【製品リリース情報】

Ti-NEWS

vol. 161
2022年5月号

■新製品・変更品・販売終了品のご案内

3. リバンプ工法用「RVハイレンプライマー」販売を終了 5月21日

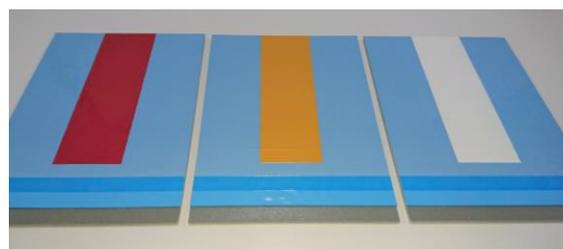
リバンプ工法で仕上材施工前の工程に用いるプライマーは、これまで2種類のラインナップがありましたが、このうち「RVハイレンプライマー」の販売を終了し、「RVエポキシプライマー」に一本化いたします。従来は仕上材が外装塗材の場合に、3液配合品のRVハイレンプライマーを用意していましたが、2液配合品のRVエポキシプライマーがウレタン系材料、外装材ともに亜硝酸イオンのブリード防止用プライマーとして適合することから、より扱いやすい2液配合品に統合いたしました。

※代替品：「RVエポキシプライマー」15 kg／セット (A剤：12 kg、B剤3 kg) ※受注生産品
